Title - Sujet Réfection couverture-Cap-Tourmente	
Solicitation No. - N° de l'invitation EE520-160216/A	Amendment No. - N° modif. 003
Client Reference No. - N° de référence du client EE520-160216	Date 2015-06-25
GETS Reference No. - N° de référence de SEAG PW-\$QCM-004-16453	
File No. - N° de dossier QCM-5-38043 (004)	CCC No./N° CCC - FMS No./N° VME
Solicitation Closes - L'invitation prend fin at - à 02:00 PM on - le 2015-07-07	
F.O.B. - F.A.B. Plant-Usine: <input type="checkbox"/> Destination: <input type="checkbox"/> Other-Autre: <input type="checkbox"/>	
Address Enquiries to: - Adresser toutes questions à: Fournier, Caroline	Buyer Id - Id de l'acheteur qcm004
Telephone No. - N° de téléphone (418) 649-2826 ()	FAX No. - N° de FAX (418) 648-2209
Destination - of Goods, Services, and Construction: Destination - des biens, services et construction: TPSGC / PWGSC 3, PASSAGE DU CHIEN D'OR ESC 2 - PARCS QUEBEC Québec G1R3Z8 Canada

AMENDMENT # 3

1. Addendum #1

révisions revisions	description	date
Project CAP-TOURMENTE NATIONAL WILDLIFE AREA

Dessin
ARCHITECTURE
ADDENDUM #1
SECTION #1 (EXTRACT FROM
SHEET A3 DE 4)

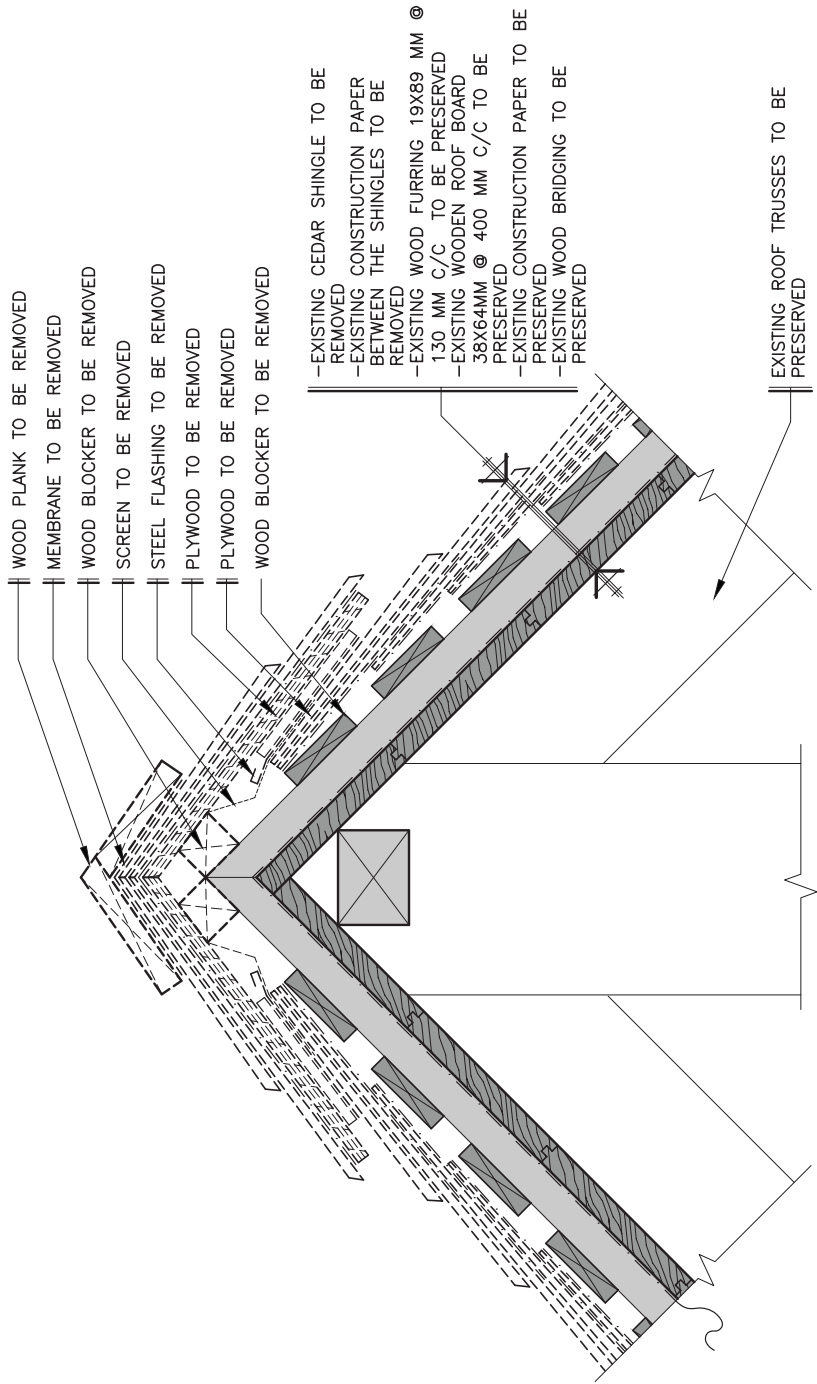
6. Page A3 of 4, section #1 &2 : Corrections to the layout, see drawings in annex
